保安規定変更申請 変更後の図表

対応状況の説明

別図2-(1)

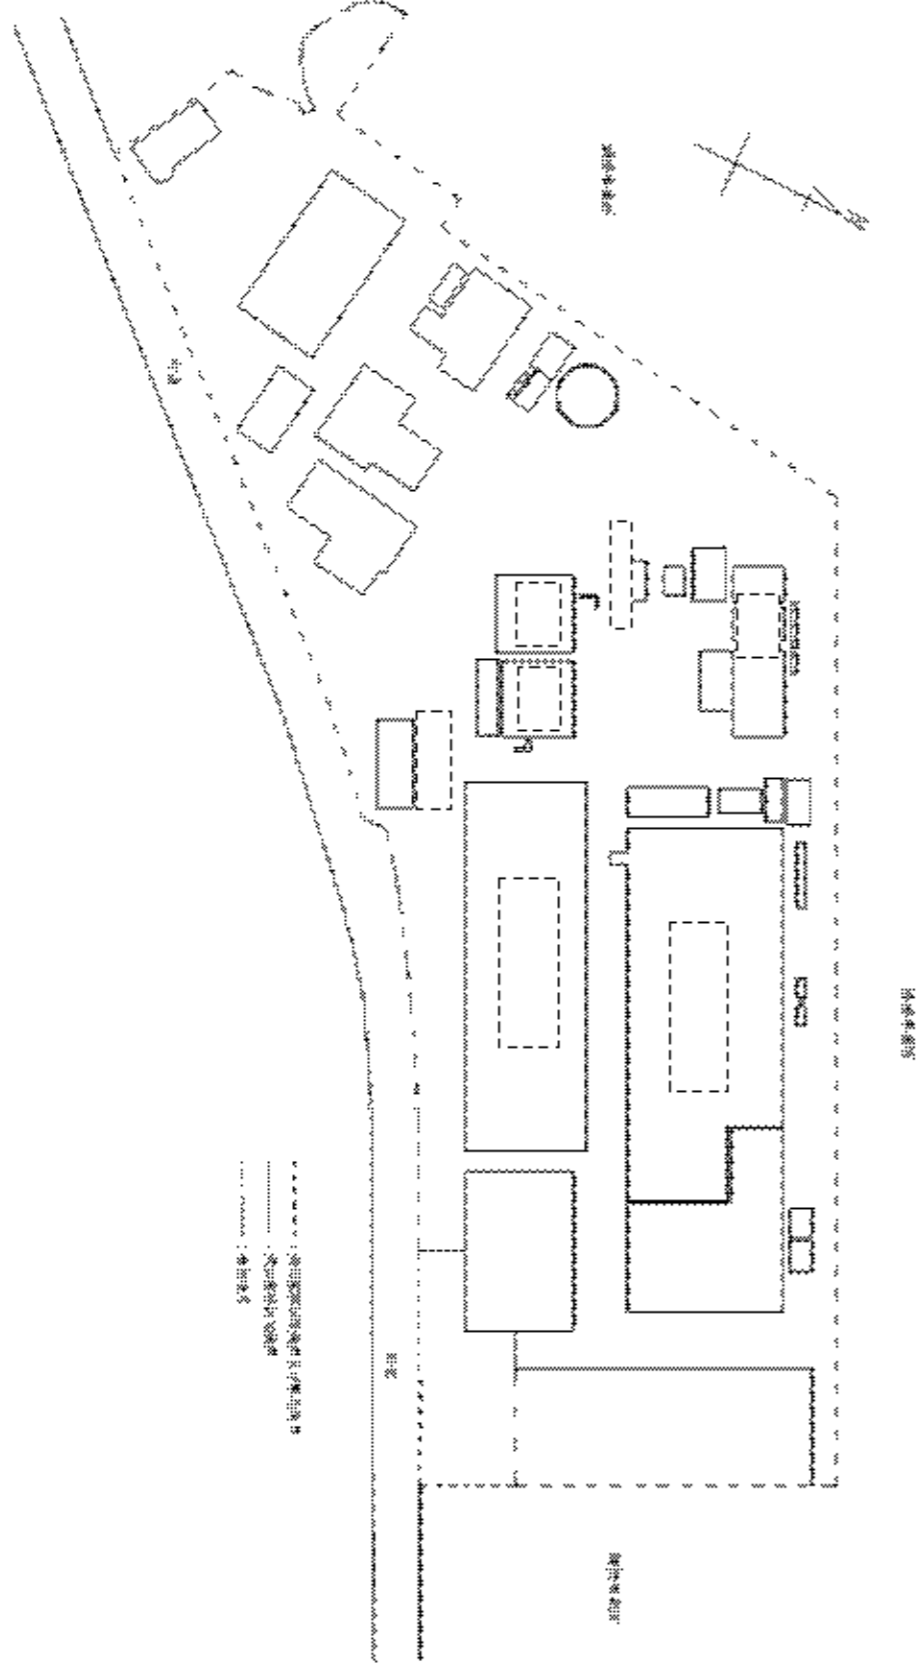
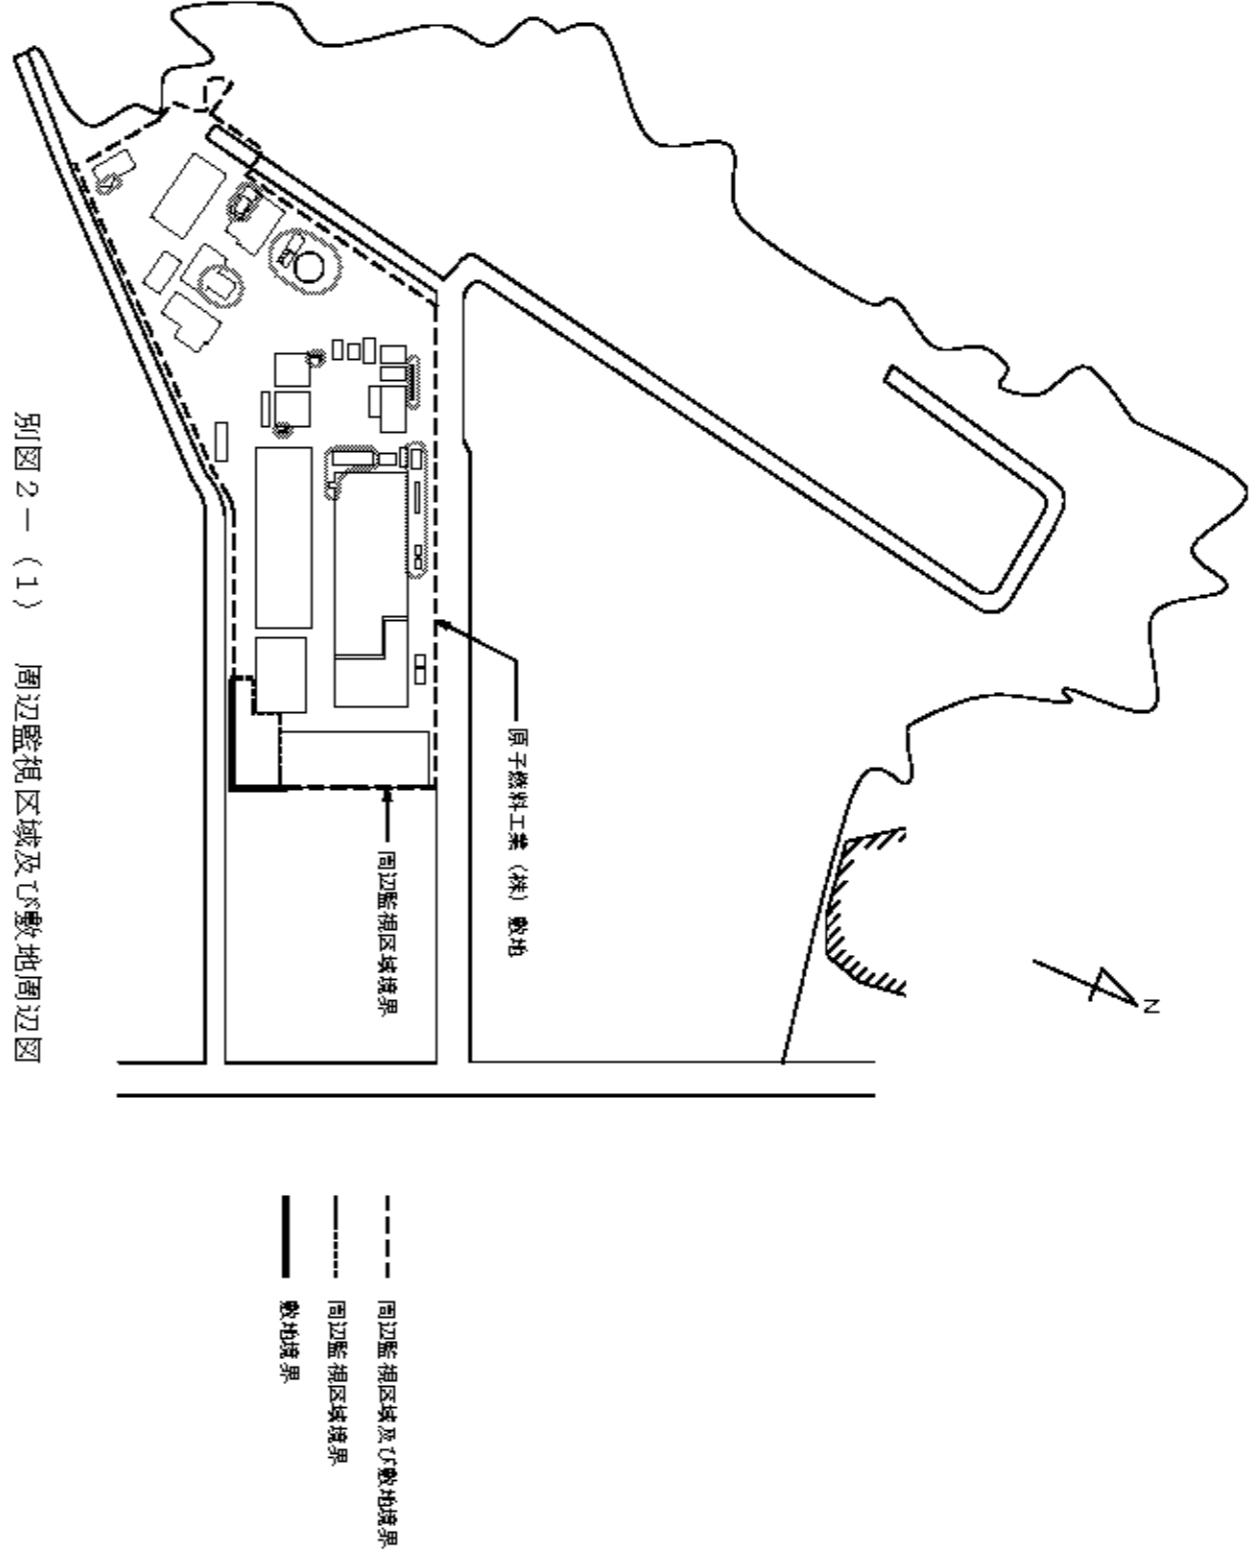
別図2-(1)では、設工認申請書に記載した敷地内における主要な加工施設の位置の図を基に周辺監視区域境界及び敷地周辺を示している。

設工認申請書において詳細化した敷地内の建物及び構築物の配置を反映するため、補正申請にて赤枠のとおりに変更を行う。
